原子力発 第 2 2 4 3 7 号
令和 5 年 2 月 2 0 日

申請者名 四国電力株式会社

令和 3 年 7 月 1 5 日付け，原子力発第 2 1 1 6 2 号をもって申請しました伊方発電所の発電用原子炉設置変更許可申請書（3号原子炉施設の変更）を下記のとおり一部補正いたします。

伊方発電所の発電用原子炉設置変更許可申請書（3号原子炉施設の変更）を別添のとおり補正する。

第 5.1 図 原子力関係組織 (1/2) (令和 4 年 7 月 1 日現在)

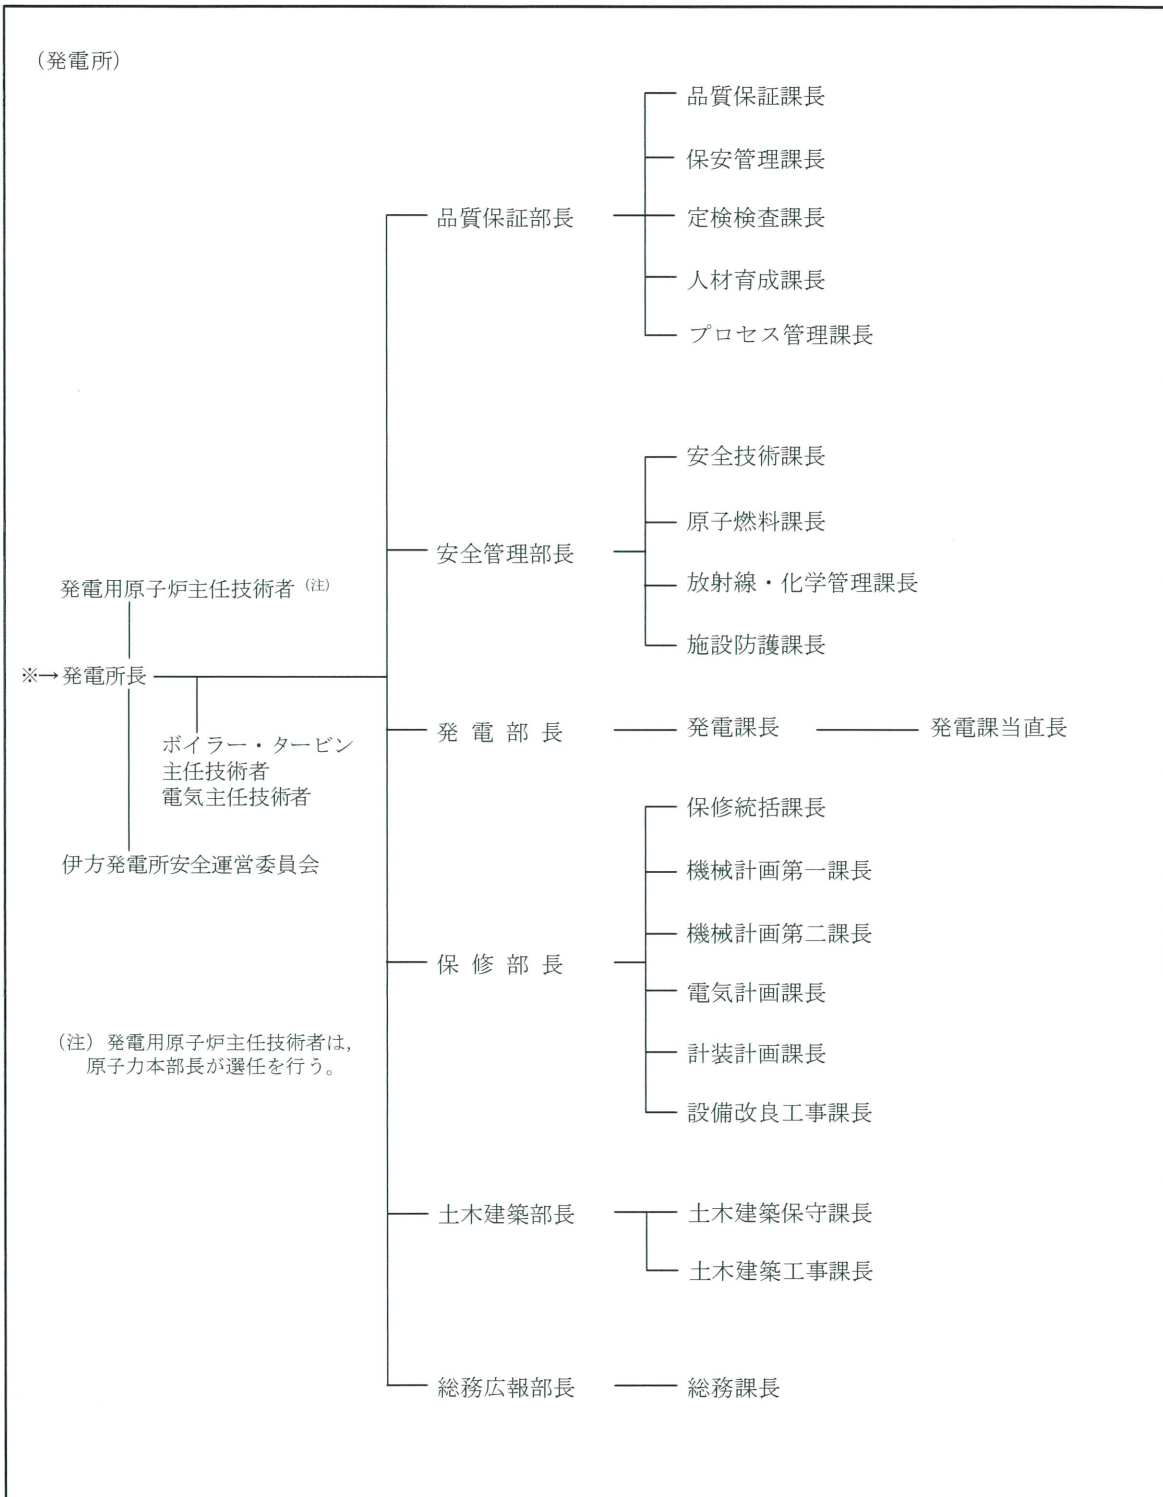
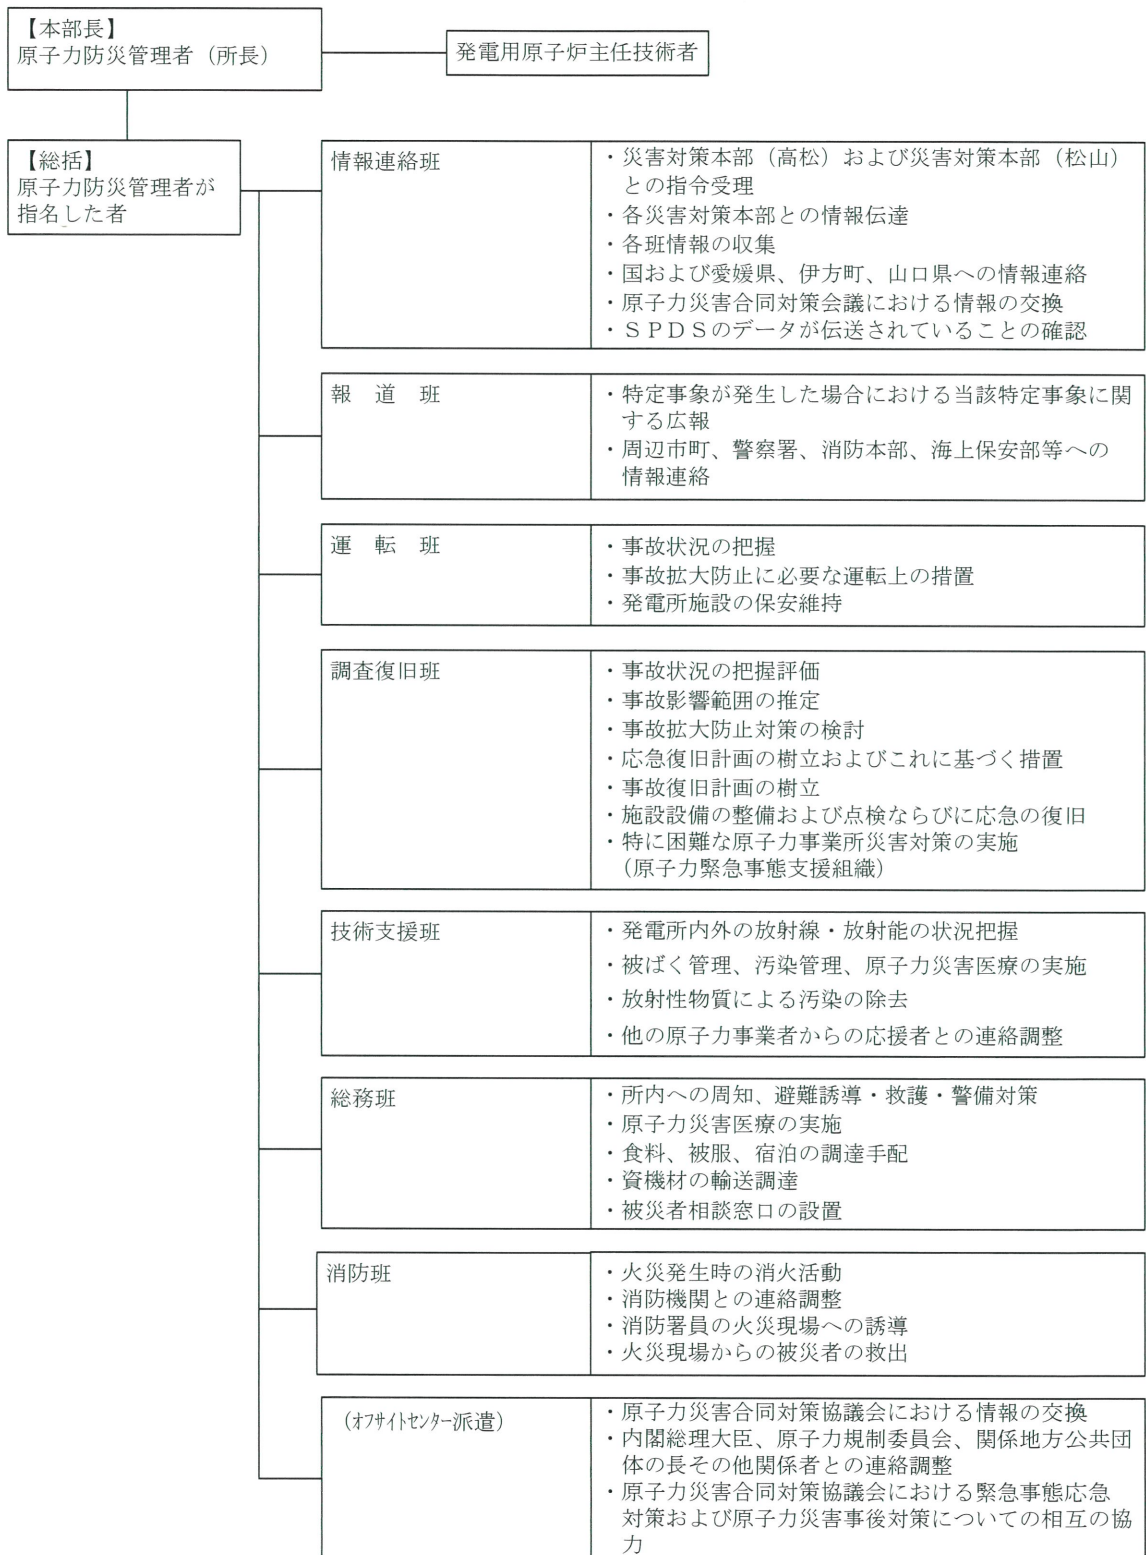
頁	行	補 正 前	補 正 後
		運転責任者として原子力規制委員会が定める基準に適合した者 <u>15</u> 名	運転責任者として原子力規制委員会が定める基準に適合した者 <u>14</u> 名
	下 5	令和 <u>3</u> 年 <u>3</u> 月 1 日 現在, …	令和 <u>4</u> 年 <u>7</u> 月 1 日 現在, …
5-5	下 11～ 下 10	…, <u>43</u> 年を超える…	…, <u>45</u> 年を超える…
	下 5～下 4	…重大事故等対処施設等の工事____を実施している。	…重大事故等対処施設等の工事, <u>令和元年には特定重大事故等対処施設設置工事</u> を実施している。
5-11	上 3～上 4	…, 人材育成課長, <u>安全管理部長, 防災課長又は訓練計画課長の職位</u> とすることで, …	…, 人材育成課長 <u>又は安全管理部長____の職位</u> とすることで, …
5-12		第 5.1 表 原子力本部の原子力部及び伊方発電所並びに土木建築部の技術者及び有資格者の人数	別紙 5-1 に変更する。
5-13		第 5.1 図 原子力関係組織 (1/2) (令和 3 年 3 月 1 日現在)	別紙 5-2 に変更する。
5-14		第 5.1 図 原子力関係組織 (2/2) (令和 3 年 3 月 1 日現在)	別紙 5-3 に変更する。
5-15		第 5.2 図 原子力防災組織 (令和 3 年 3 月 1 日現在)	別紙 5-4 に変更する。
5-16		第 5.3 図 原子力発電所品質保証文書体系 (令和 3 年 3 月 1 日現在)	別紙 5-5 に変更する。
